## Svar till SSM på begäran om komplettering av ansökan om utökad verksamhet vid SFR – säkerhetsanalysmetodik SR-PSU

Strålsäkerhetsmyndigheten, SSM, har i skrivelse till Svensk Kärnbränslehantering AB, SSM2015-725-43 (daterad 2016-10-10) begärt kompletterande information inom området säkerhetsanslysmetodik i samband med SR-PSU. Begäran omfattade tio frågor.

**Figur 2.** Parameterkänslighet vid högsta medelexoneringen av organiskt C-14 för exponerad grupp Jordbrukare på dikad myr i biosfärsobjekt 157\_2 vid tidpunkten 4500 e Kr. Känsligheten visas för beräkningsfallet för global uppvärmning (CCM\_GW).

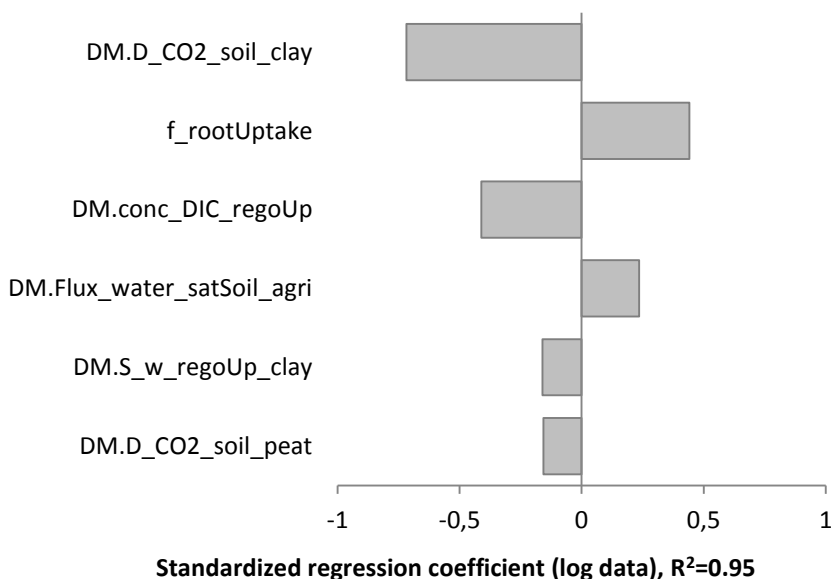
- 6. SSM önskar ytterligare information som relaterar till resultaten av den probabilistiska analysen med en diskussion av huvudsakliga osäkerheter. Känslighetsanalyser som demonstrerar samband mellan**

## **inputparametrar och beräknade doser bör redovisas. SKB bör förtydliga om de numeriska probabilistiska beräkningarna har konvergerat eller ej.**

Parameterosäkerheter driver variationen av resultaten från de probabilistiska beräkningarna, och sambanden mellan variation i inputparametrar och variationen i den beräknade dosen har redovisats och diskuterats för fyra dosgivande radionuklider i biosfärens syntesrapport (SKB 2014b) och i radionuklidtransportrapporten (SKB 2015). SKB har även visat att konvergensen för dosen från de probabilistiska beräkningarna är god i beräkningsfallet för global uppvärmning. Nedan ges en sammanfattning av de utförda analyserna samt en kort redovisning av resultat från kompletterande beräkningar.

I biosfärens syntesrapport (SKB 2014b) redovisas och diskuteras samband mellan osäkerheter i parametervärden och dos över tid givet ett enhetsutsläpp till biosfären av fyra dosgivande radionuklider, nämligen C-14, Cl-36, Mo-93 och Ni-59. Sambanden redovisas för doser till den mest exponerade gruppen (Jordbrukare på dikad myr för samtliga radionuklider) och för dosrater för den mest exponerade organismen för respektive radionuklid. Det valda känslighetsanalysmåttet är standardiserade regressionskoefficienter (SRC). Eftersom de underliggande sambanden främst är multiplikativa utfördes analyserna på logaritmisk skala, och förklaringsgraden av dosvariationen var hög eller mycket hög.

I radionuklidtransportrapporten (2014b) utfördes en liknande känslighetsanalys för den tidpunkt och exponerad grupp som ger den högsta dosen för respektive radionuklid i beräkningsfallet för global uppvärmning (CCM\_GW)<sup>1</sup>. I rapporten valdes den exponerade gruppen Jägare och samlare som högst exponerad grupp för organiskt C-14. Detta är ett misstag då det är den exponerade gruppen Jordbrukare på dikad myr som erhåller högst dos. I figur 2 visas kompletterande resultat för C-14 för Jordbrukare på dikad myr vid år 4500 AD (figuren ersätter alltså figur F-2 i SKB 2015). Då det främst är parametervariation i ysystemet som orsakar variationen i dosen från C-14 stämmer resultat mycket väl överens med de resultat som tidigare presenteras och diskuteras i analysen av ett enhetsutsläpp till biosfären (SKB 2014b, avsnitt 10.9).

Figur 3. Länsdumpat bergdränage från SFR.

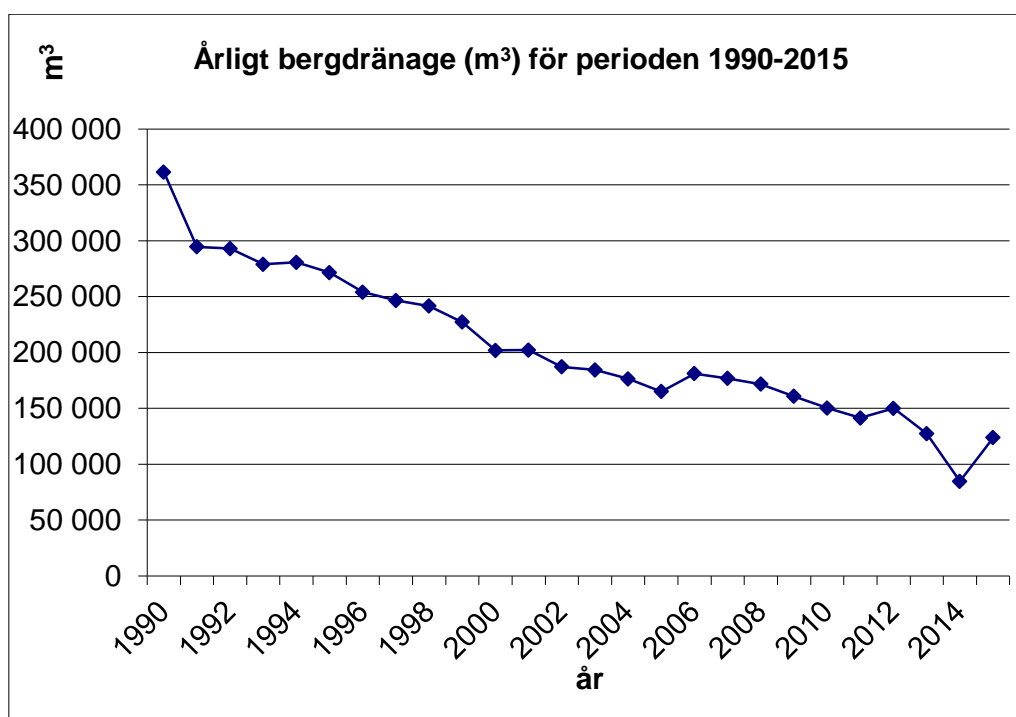
- 9. SKB förefaller inte ha redovisat fasen när slutförvaret återfylls med grundvatten efter förslutning i någon större detaljeringsgrad. SSM önskar att SKB förtydligar hur de transienter som uppstår pga. pålastning med vattentryck och andra processer kopplade till återmättnad tas omhand i säkerhetsredovisningen (t.ex. erosion, flerfasflöde, oxiderade kontra reducerande förhållanden).**

Förvaret beräknas att återmättas relativt snabbt efter förslutning. De analyser SKB har gjort av hur lång tid det tar att återmätta SFR efter det att dränagepumpningen avslutas visar att återmättnaden är snabb för både bergssalarna och silon. I en studie från 2001 beräknades återmättnadstiden för silon till cirka 25 år och övriga bergssalar förväntades återmättas på några år (Holmén och Stigsson 2001).

Tillrinningen av vatten till förvaret har minskat med cirka 50 % sedan de tidiga beräkningarna över hur lång tid återmättnaden kommer att ta. Sedan anläggningen togs i drift år 1988 har inläckage av grundvatten minskat med ca 60 % (Hellman et al. 2014). Beräkningar av återmättnadsfasen som presenteras i Holmén och Stigsson (2001) baseras på data över inrinnande vatten från 1997. 1997 var tillrinningen cirka 246 529 m<sup>3</sup>/år medan mätningar från 2015 visar på en tillrinning på 123 759 m<sup>3</sup> (figur 3). Att tillrinningen minskat kan påverka hur lång tid återmättnadsfasen kommer att ta men en minskning av vattenflöden på 50 % tyder ändå på en så kort tidsskala att det inte påverkar de processer som sker efter förslutning.
